MEMO

Onderwerp:
Ecologische eindcontrole werkzaamheden
dijktraject Wilhelminapolder Oost-Bevelandpolder

's-Hertogenbosch,
15 februari 2013

Projectnummer:
B02043.000133.0300

Eind van het fietspad en t.h.v. dp 1679.

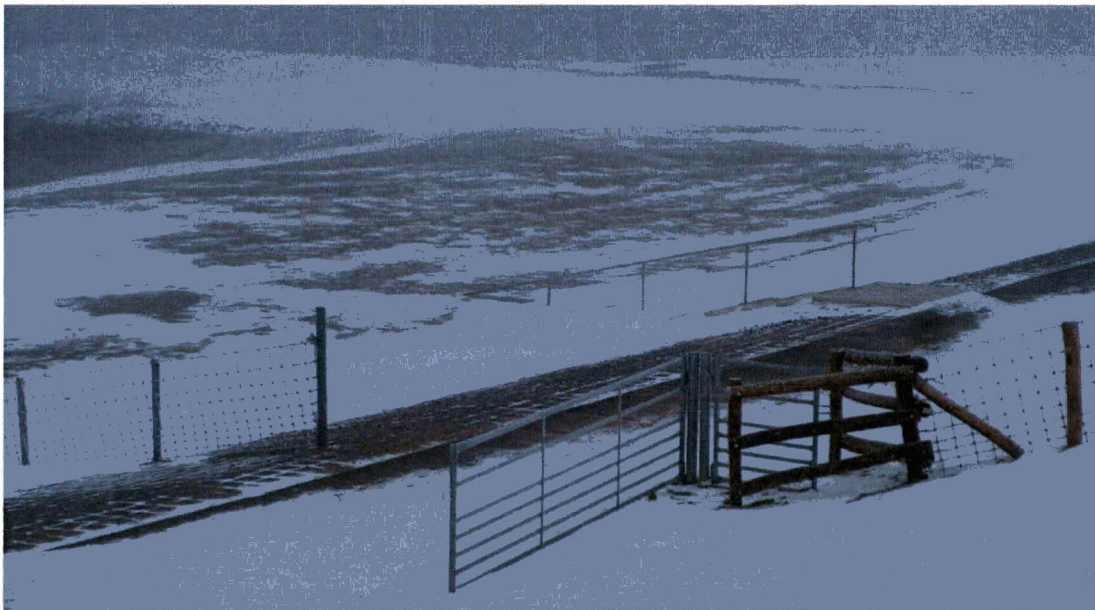
De onderhoudsstrook dient van dijkpaal 1679 tot minstens dijkpaal 1665 voor fietsers te worden afgesloten, conform de beschrijving van de werkzaamheden in de vergunning.

Tijdens de eindcontrole zijn twee zaken waargenomen:

1. Ter hoogte van dp 1679 is geen afsluiting op de dijk gemaakt, deze is gepositioneerd tussen 1675 en 1676. Het fietspad houdt wel op ter hoogte van 1679. In overleg met de provincie is overeen gekomen (definitieve antwoord van de provincie was ten tijde van het opstellen van deze memo nog niet beschikbaar) dat het logischer is om de afsluiting tussen dp 1675 en 1676 te positioneren, om zo te voorkomen dat fietsers een aanzienlijke afstand buitendijks kunnen fietsen: het fietspad houdt ter hoogte van dp 1679 toch op. Door de overgang verder naar het oosten te verplaatsen wordt voorkomen dat fietsers van de dijkovergang ter hoogte van het schor gebruik maken en zo naar het oosten fietsen, wat mogelijk was geweest bij een afsluiting ter hoogte van dp 1679.

2. De afsluiting is niet rond dp 1665 gepositioneerd maar rond 1658. De hekken stonden ten tijde van de veldcontrole open, maar dit had te maken met de afvoer van grond. Aan dit deel van het voorschrift is voldaan.

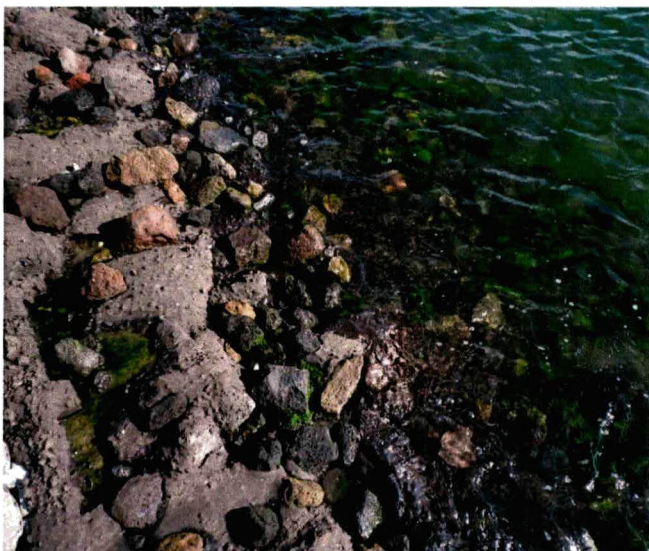
De vergunning is aanwezig op de locatie van de werkzaamheden. De medewerkers hebben een toolboxmeeting gehad, waarin ze de voorschriften zijn uitgelegd en er ruimte was voor vragen. Aan dit voorschrift is voldaan.
